Platinenplan-Ausschnitt M 244
zum Einbau der Programmierleitungen " A " und/oder " B "

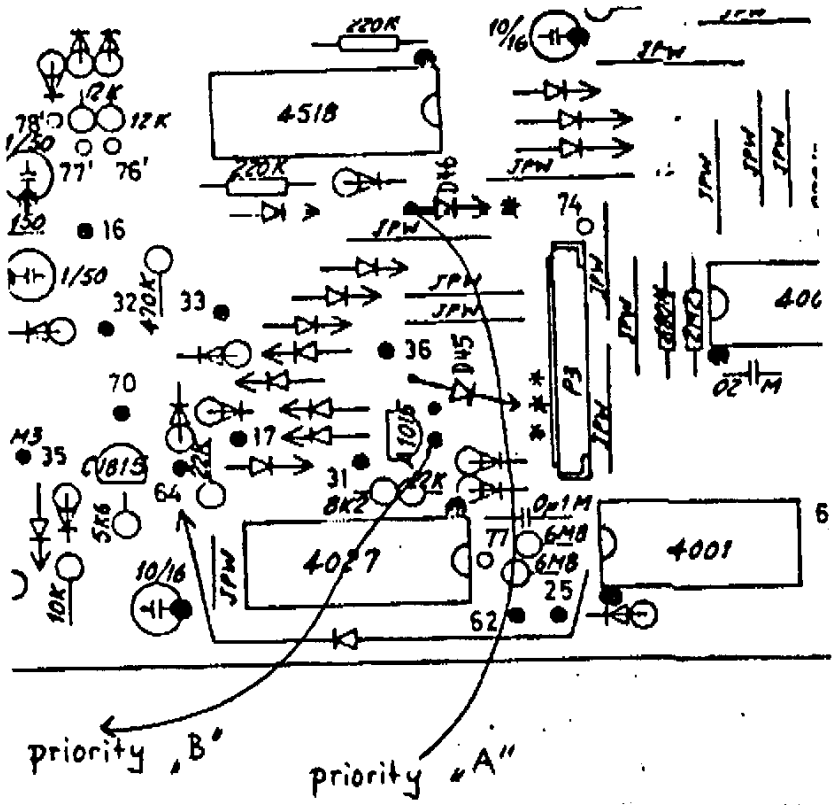
Blick auf die Platine von der Frontplatte her.
Die Dioden D 45 (schräg eingebaut) und D 46 brauchen nur eintfernt zu werden, wenn Prioritätskanal " A " geändert werden soll.
Soll nur " B " geändert werden, kann man auf die Programmierleitung von " A " verzichten.
